Dodatek č. 11

ke smlouvě o dílo

Technický list změny (TLZ) č.:

Stavba: Výukové a výzkumné kapacity pro biotechnologické obory a rozšíření infrastruktury, zkrácený název "Biotechnologický pavilon M a X"

Napojení koridoru - požární schéma

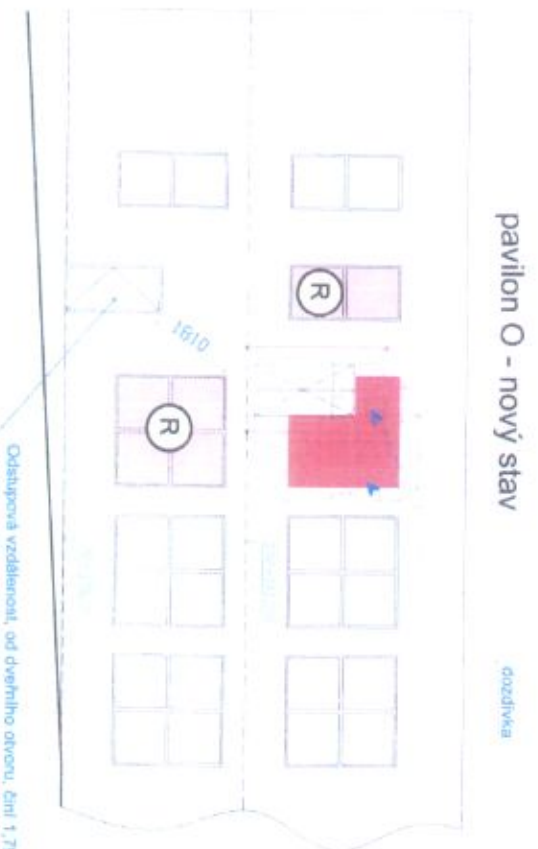
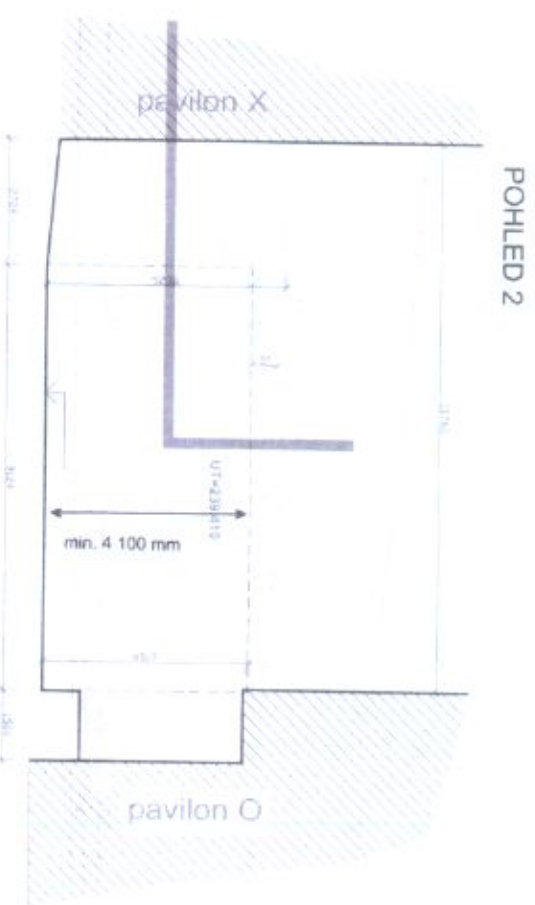
Původní řešení: v rámci původního řešení byl okenní otvor (v místě napojení propojovacího koridoru) upraven dozdívkou a část tohoto okenního otvoru (stejně jako ostatní okolní otvory u napojení koridoru) byla opatřena požární roletou s požární odolností EW 30. Spouštění rolety je řešeno na základě EPS umístěnou v obou propojovacích pavilonech.

- V rámci nového řešení bude celý původní okenní otvor (v místě napojení spojovacího koridoru) zcela dozděn – navržené řešení **vyhovuje**.
- Pod řešeným nadzemním propojovacím koridorem nejsou umístěny dva okenní otvory (jak bylo uvedeno v původní PD) ale pouze jeden okenní otvor a dveřní otvor vedoucí do malé skladové místnosti (pod prostorem schodiště) – skladu zbytků jídel ukládaných ve třech popelnících, přístupném pouze z venkovního prostoru.

- S ohledem na výše uvedené se požární úprava u spodních otvorů (okenního a dveřního) mění dle následujícího:
 - Stávající okenní otvor bude i nadále opatřen požární roletou spouštěnou na základě impulsu z čidel EPS (zůstává zachované původní řešení)

- Dveřní otvor, vedoucí do skladu se zbytky jídel, není nutno požárně upravovat. Požárně nebezpečný prostor od předmětného dveřního otvoru skladového prostoru (při předpokládaném ρ_v do 60 kg/m²) činí 1,79 m – nebude zasahovat do nově řešeného spojovacího nadzemního koridoru – **vyhovuje**.
